Oggetto: [ID: 7397] Procedimento di Valutazione di Impatto Ambientale, ai sensi dell'art. 23 del D.Lgs. 152/2006, relativo al Progetto per la costruzione e l'esercizio di un impianto "agro-fotovoltaico" denominato "S&P 8", di potenza complessiva pari a 317.679,60 kWp e delle opere connesse e della linea elettrica di connessione alla rete Terna (RTN), da realizzarsi nei Comuni di Gibellina (TP), Monreale e Camporeale (PA). Proponente: S&P 8 s.r.l.

Parere tecnico-istruttorio

Figura 6 – Elaborato di progetto “Nuovo layout Termini”

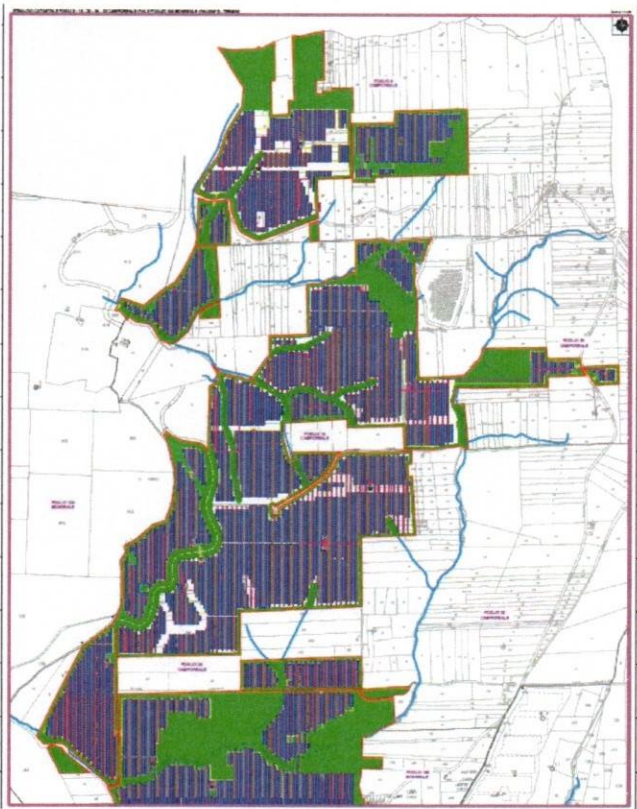
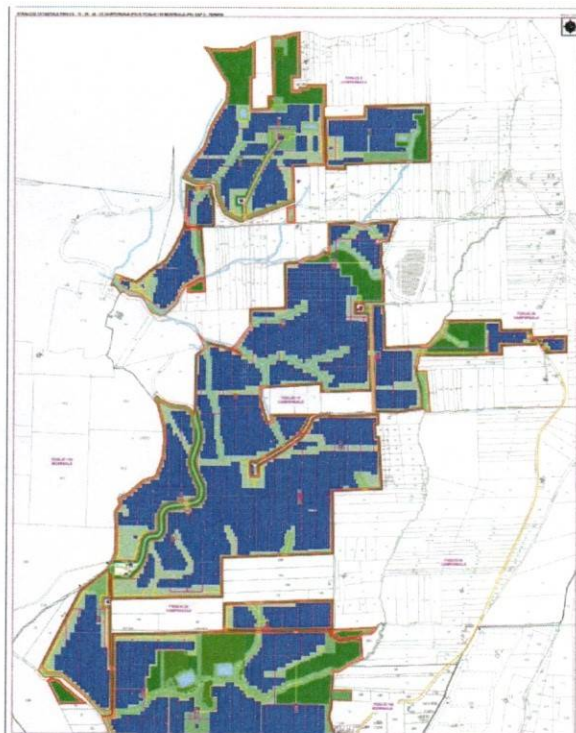
alla luce delle superiori considerazioni la Scrivente ritiene che la porzione d'impianto denominato "Pizzillo", insieme alla porzione dell'impianto denominato "Termini", identificata dalle particelle 1 e 2 del foglio n. 24 ricadenti ad Ovest della strada interna all'agro-fotovoltaico e le particelle 465 e 452 del foglio 19, non dovranno essere realizzate al fine di evitare un continuum con l'impianto C.P. 837, per il quale è già stato espresso parere in conferenza di Servizi;

- aree interessate da vincolo paesaggistico art. 142, c. 1, lett. c;
 - intera area denominata “Pizzillo”;
 - nell’area denominata “Termini” le particelle 1, 2, del foglio n. 24 e le particelle 465 e 452 del foglio 19,

Figura 10 – Elaborato di progetto carta impatti cumulativi estratta dall'elaborato "studio impatti cumulativi"

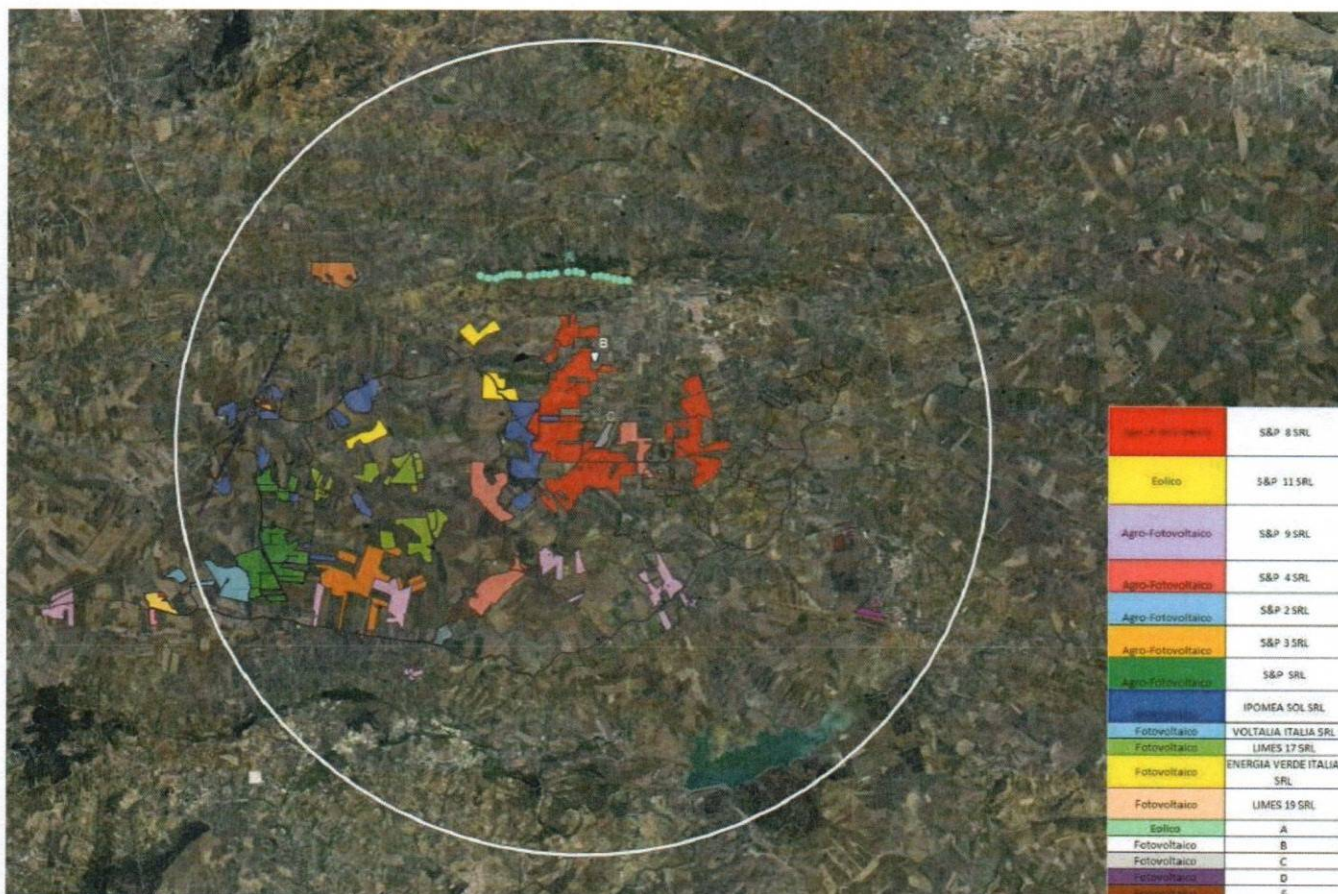
CONSIDERATO che con nota del 06/10/2022, acquisita dalla Soprintendenza Speciale PNRR con prot. n. 4236 del 07/10/2022, **la società S&P8 trasmetteva** in riscontro alle richieste della Commissione Tecnica PNRR – PNIEC avvenute nel corso della riunione in data 08/08/2022, **la documentazione richiesta**, tra cui uno studio sugli impatti cumulativi (SP8RELO28_02-SeP8);

Figura 11 – elaborazione da GIS –SS-PNRR con individuazione delle aree da stralciare come stabilito da: CTS della regione Sicilia, Soprintendenza di Palermo e SS-PNRR ”

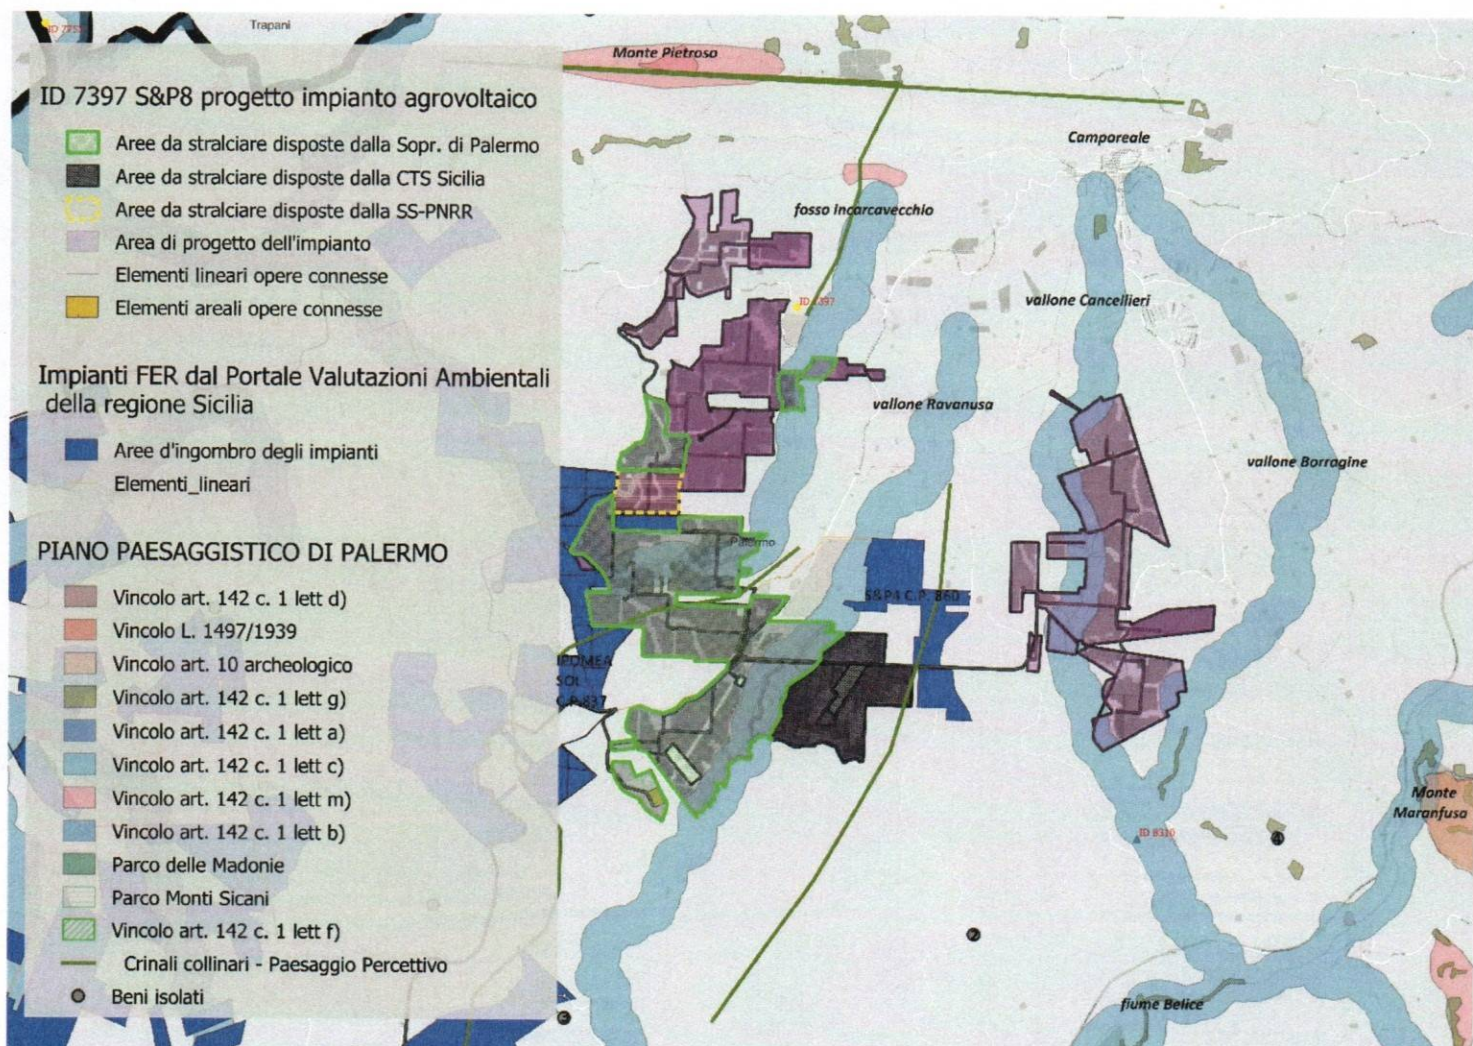
CONSIDERATO particolarmente rilevante l'obiettivo espresso dalla Soprintendenza di Palermo di "evitare un continuum con l'impianto C.P. 837" adiacente, riducendo per quanto possibile l'impatto cumulativo prodotto dall'opera, e che, in tale ottica e al fine di raggiungere pienamente tale fine, si individuano, tra le aree poste in aderenza agli impianti limitrofi, in aggiunta a quelle menzionate nella nota sopra citata, anche le particelle 23, 268, 10, 226, 9 e 301 del Foglio 24;

- 1.1. Non dovranno essere installati pannelli fotovoltaici, cabine di trasformazione o altri impianti, opere connesse, strutture di recinzione, oltre che nelle aree di cui al parere n. 168 del 01/06/2022 della CTS per le autorizzazioni ambientali della regione Siciliana:

- nelle aree individuate dalla Soprintendenza Speciale per il PNRR, quali:
 - area denominata “Termini” le particelle 9, 10, 23, 226, 268, 301 del foglio n. 24, così come perimetrate nella planimetria rappresentata in Fig. 11;
